「構造計算適合性判定指摘事例」

A. よくある指摘事例とその解説

1.1 剛床仮定成立にかかる検証について

図-1 吹抜けを有する建物 (伏図)

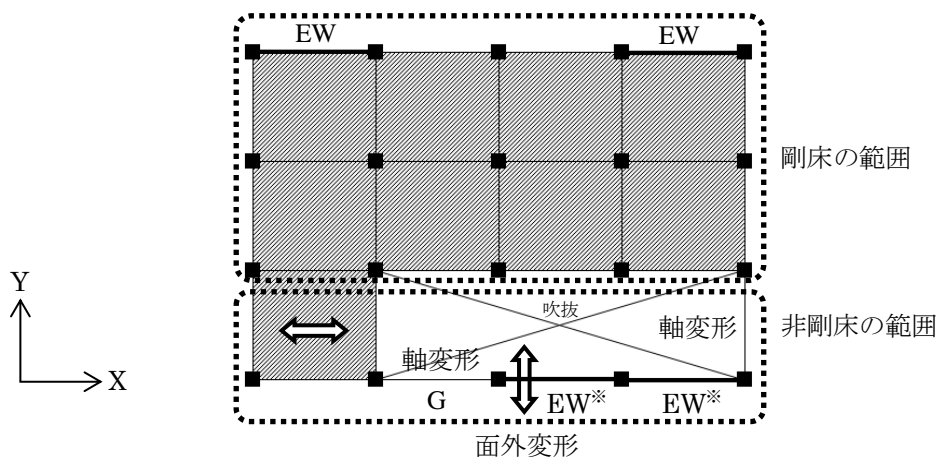
剛床仮定の成立していることの検証についての説明・検討が不十分な事例がある。

図-1 に吹抜けを有する建物の例を示す。X 方向の地震力がスラブと梁を介して耐震要素 (EW**) に伝達できるかの検討が必要である。図-1 の建物では、地震時に矢印部 (⇔) のスラブが十分な耐力と剛性を有していることを確認する必要がある。また、地震力は、スラブが取り付けられない梁 (G) によって伝達されなければならないため、梁の軸耐力と剛性の検討も必要となる。

図-1 の建物で地震時に矢印部 (⇔) のスラブが十分な耐力と剛性を有していると見なせない場合の検討の一例として、以下のような方法が考えられる。

- (1) 図-1 の矢印部 (⇔) のスラブをブレースあるいはシェル要素などで置換して、床の面内せん断変形と梁の軸変形を考慮して非剛床としてモデル化し、剛床と非剛床の範囲を明確にする。
- (2) 応力解析を行って、非剛床部分のスラブに生じる面内せん断力や梁に生じる軸力を考慮して、そ

(3) 保有水平耐力の検討にあたっては、梁に生じる軸力が小さく、梁の部材耐力に影響しないことを確認する。もし軸力の影響が無視できない場合には、軸力を考慮して梁の部材耐力を算定し、保有水平耐力の検討に反映する。

(4) 吹抜けに面する部材が Y 方向地震時に面外変形した場合の安全性については別途検討する。

図-2 片面が地盤と十分に接していない事例

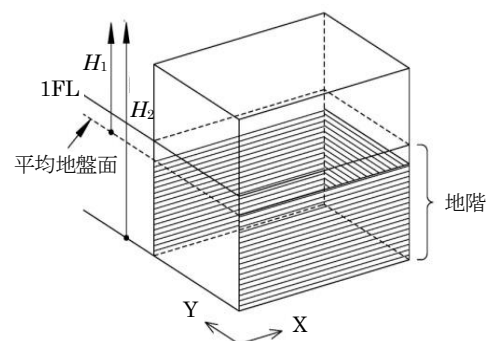
地階の壁面が地盤と十分に接していない場合において、地震力の考え方や地下部分の設定が不明確な事例がある。

地階全周面積の 75% 以上が地盤と接していて構造計算上地下部分と扱える場合にあっても、図-2 に示すように X 方向で片面が地盤と十分に接していない場合は、地震時の土圧、周面摩擦等の正確な評価が難しいため、X 方向の地震力を割り増すなどして設計することが望ましい。割り増しの一例として、設計用一次固有周期算定用高さは H_2 を採用し、X 方向については地上部分相当の地震力に対して設計を行うことが考えられる。この事例の場合、構造計算上地下部分とみなすことができることから、剛性率・偏心率の算定および保有水平耐力計算については不要であるが、相当の安全性を確保することが望ましい。

図-1 部分地下を有する建物

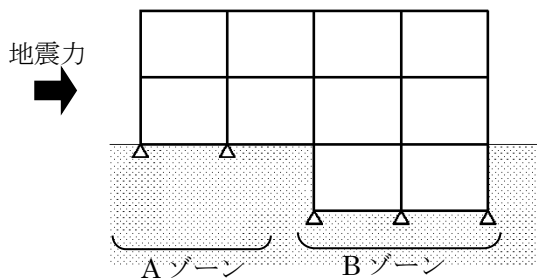
部分地下を有する建物の負担せん断力の設定が不明確な事例がある。

図-1 のような部分地下を有する建物の設計を行う場合、地震時に A ゾーンの基礎と B ゾーンの地下階および基礎の分担せん断力をどのようにして決定するかということが、設計上の課題のひとつとなる。A ゾーンの支点条件をピン支点とすると、地震力はすべて A ゾーンの基礎が分担することになり、A ゾーンにとっては安全側となるが、B ゾーンの地下および基礎にとっては危険側となる。また A ゾーンの支点条件をローラー支点とすると、地震力はすべて地下

図-1 隣棟間隔に考慮する変位

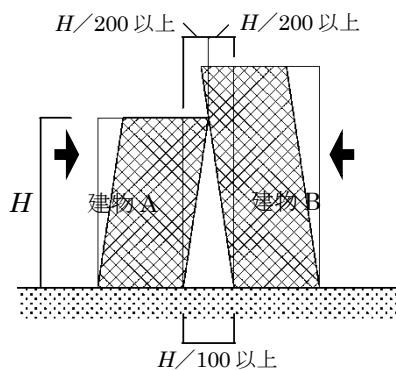
EXP.J 間隔に対する検討がなされていない事例がある。

保有水平耐力時の最大変位は, 構造種別や部材断面の余裕度等, 建物固有の条件により決定される。隣棟間隔は建物相互の変位に基づき設定することが原則であるが, RC 造では, 建物高さを H とした場合, 簡便的に $H/100$ 以上とする方法がある。これは建物 A, B の当該高さでの最大変位がそれぞれ $H/200$ となることを想定したものである(図-1)。

図-1 建物平面図¹⁾

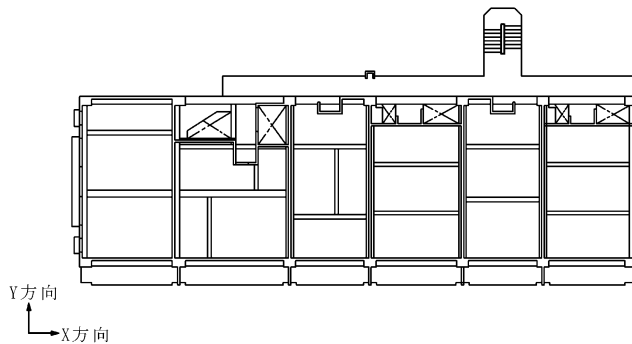
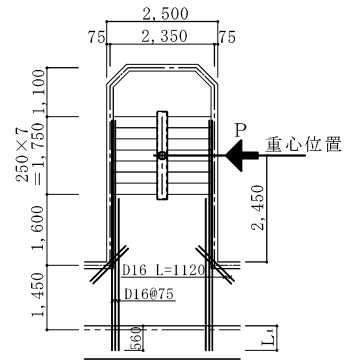
屋外階段その他これに類する建物の外壁から突出する部分を設ける場合の水平震度 1.0 に対する説明・検討が不十分な事例がある。

集合住宅などで本体より外部側に突出して配置された外部階段の検討例¹⁾である。建物は 11 階建てで、図-1 に建物平面図、図-2 に階段平面図を示す。本体との接続部には梁を設けず、廊下片持ちスラブと階段の踊り場で接続されている。鉛直荷重は階段壁で基礎部に伝達し、水平荷重は廊下スラブを介して本体に負担させている。X 方向は突出直交方向なので告示に準拠して地震力を割り増し、水平震度 $K=1.0$ として接合部の安全性を検討する。Y 方向は地震力を割り増す必要が無いので、本体の変形を強制変形として与えて各部材の応力が短期許容応力度以内であることを確認する。

水平震度 $K=1.0$ として階段踊り場スラブから本体廊下スラブに応力を伝達させる。
 階段部重量 $W=144\text{kN/階}$ ，地震力 $P=144\text{kN}$ ，せん断力 $Q=144\text{kN}$ ，接合部曲げモーメント $M=144 \times 2.45 = 353\text{kN} \cdot \text{m}$ ，スラブ厚さ $t=15\text{cm}$ ，踊り場幅 $L=250\text{cm}$
 踊り場のせん断応力度 $\tau = 144000 / (150 \times 2350 \times 0.875) = 0.467\text{N/mm}^2$

接合部必要補強筋 $a_t = 35300 / (29.5 \times 235 \times 0.875) = 5.82\text{cm}^2 \rightarrow 3-D16 (5.97\text{cm}^2)$

廊下スラブへの定着は安全側の配慮として，大梁まで延ばし定着する。
